AUDIT TECHNIQUE INDÉPENDANT DES MARCHES EXÉCUTÉS EN 2021 DANS LE DOMAINE DES INFRASTRUCTURES SCOLAIRES, SANITAIRES, BÂTIMENTS ET ÉDIFICES PUBLICS ET HYDRAULIQUES

AUTORITÉ CONTRACTANTE : COMMUNE DE SÉBIKOTANE

PROJET 1 : TRAVAUX DE CONSTRUCTION DE SALLES DE CLASSE À L'ÉCOLE
SÉBI ROUTES II ET À L'ÉCOLE SÉBI THIOKHO

Rapport définitif

Image 10 : École Sébi Route II : Fissures sur les tableaux

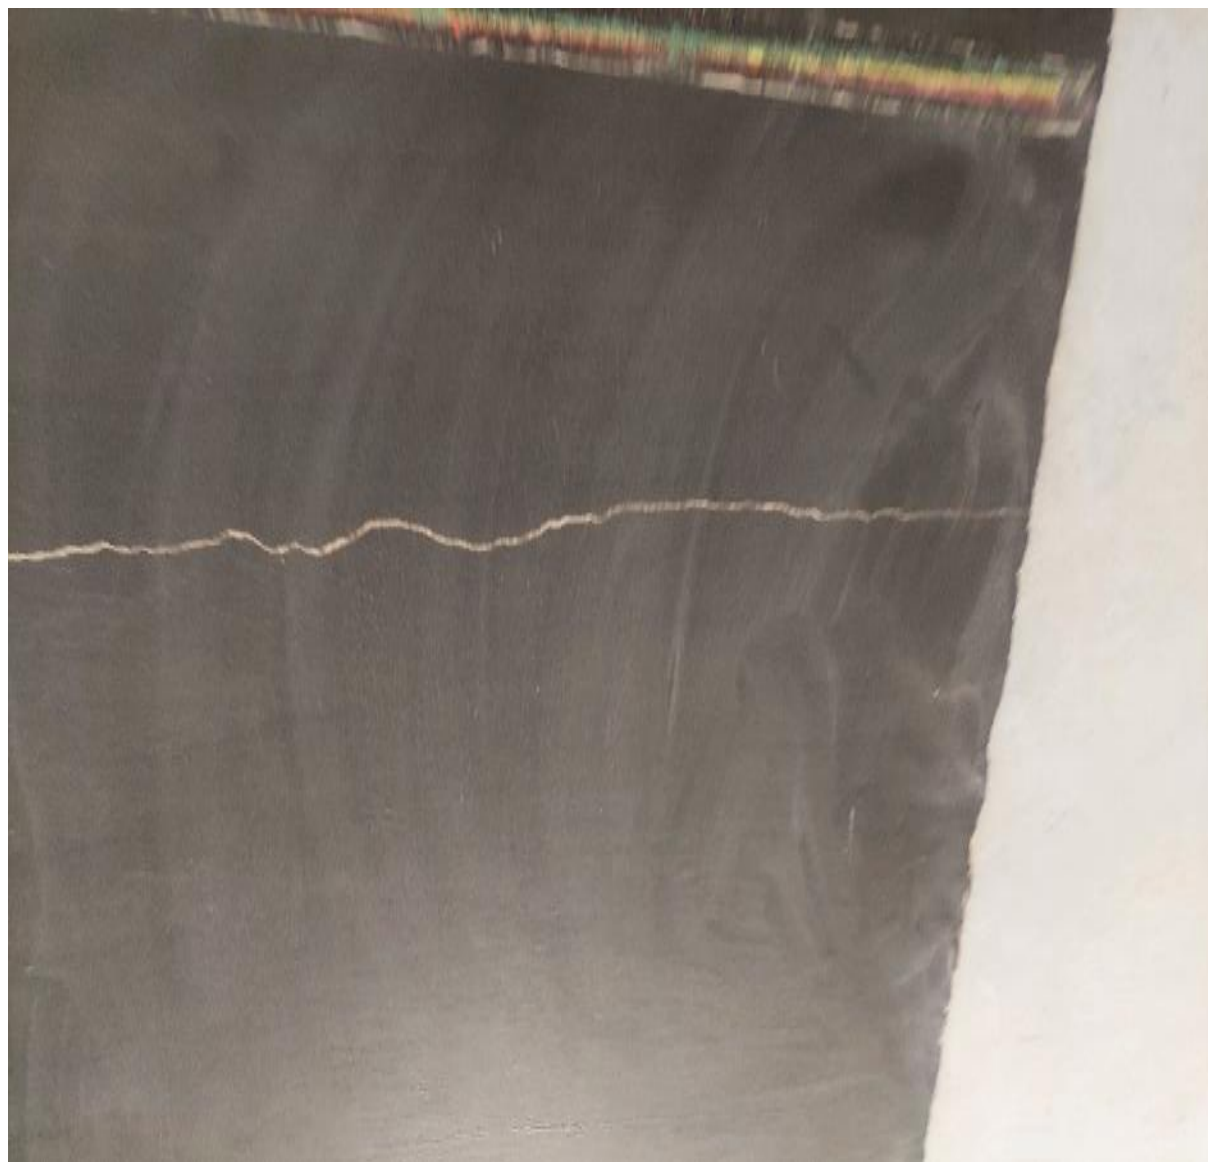
Constat N°8 : Des fissures sur les tableaux ont été constatées. Elles sont expliquées par l'utilisation de matériaux de mauvaise qualité et accroissent le risque de dégradation des tableaux.

Recommandation N°8 : Nous recommandons à la Commune de Sébikotane de veiller à réparer ces fissures. Pour cela, il faudra les agrandir, poncer légèrement les bords de la fissure, dépoussiérer soigneusement et passer un pinceau humide à l'intérieur et à l'extérieur de la fissure, boucher la fissure en débordant un peu et laisser l'enduit (sable, ciment et grain de riz) faire un petit bourrelet en veillant à ne pas le lisser car il se rétracte un peu en séchant.

Une fois la couche sèche, il faut appliquer sur le bourrelet une nouvelle couche d'enduit (sable, ciment et grain de riz) après avoir gratté la couche en place pour faciliter l'accrochage et enlever les sardines.

Image 20 : École Sébi Thiokho : Fissures sur les tableaux

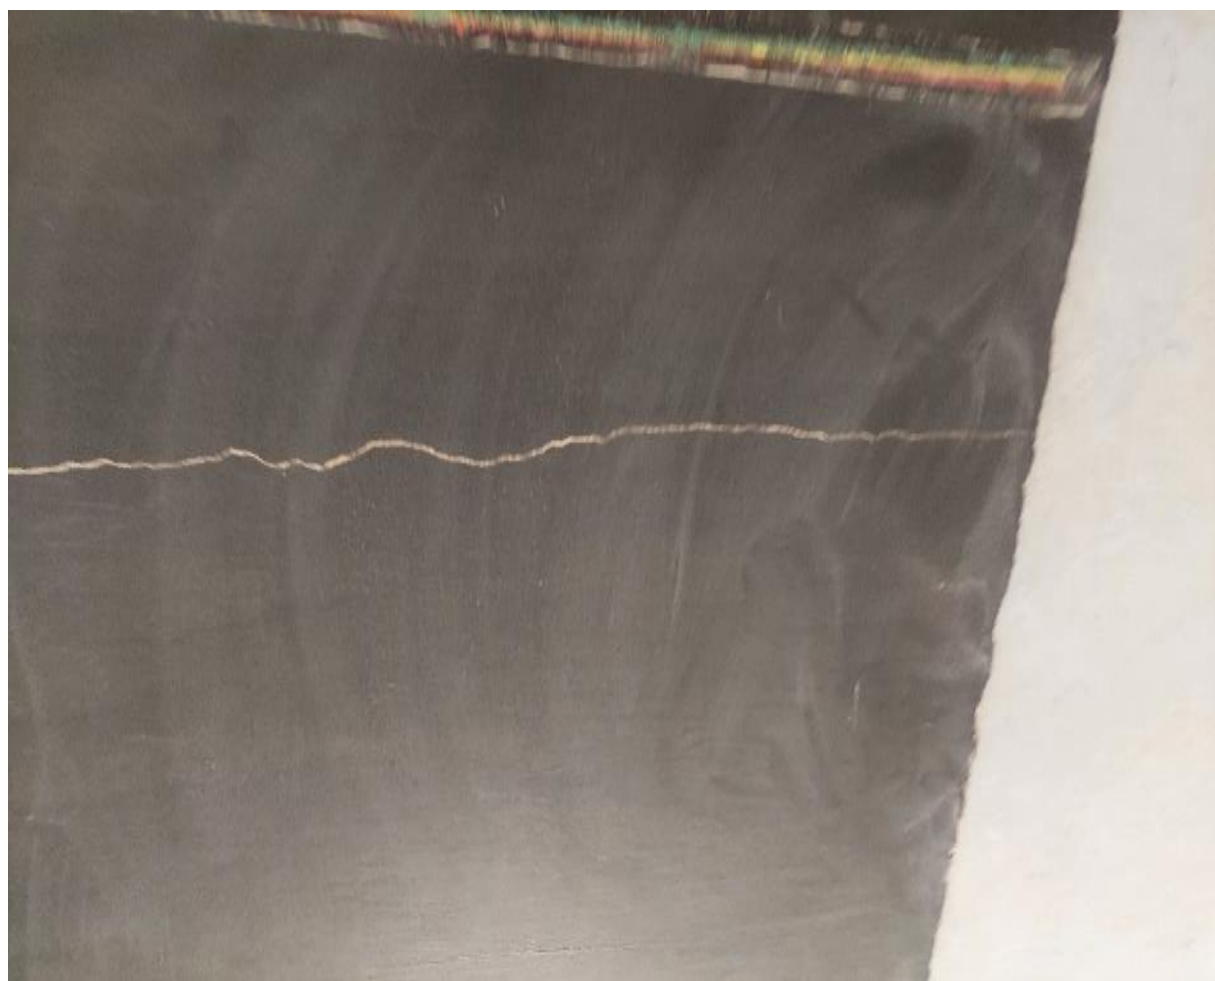
Constat N°9 : Des fissures sur les tableaux ont été constatées. Elles sont expliquées par l'utilisation de matériaux de mauvaise qualité et accroissent le risque de dégradation des tableaux.

Recommandation N°9 : Nous recommandons à la Commune de Sébikotane de veiller à réparer ces fissures. Pour cela, il faudra les agrandir, poncer légèrement les bords de la fissure, dépoussiérer soigneusement et passer un pinceau humide à l'intérieur et à l'extérieur de la fissure, boucher la fissure en débordant un peu et laisser l'enduit (sable, ciment et grain de riz) faire un petit bourrelet en veillant à ne pas le lisser car il se rétracte un peu en séchant.

Une fois la couche sèche, il faut appliquer sur le bourrelet une nouvelle couche d'enduit (sable, ciment et grain de riz) après avoir gratté la couche en place pour faciliter l'accrochage et enlever les sardines.
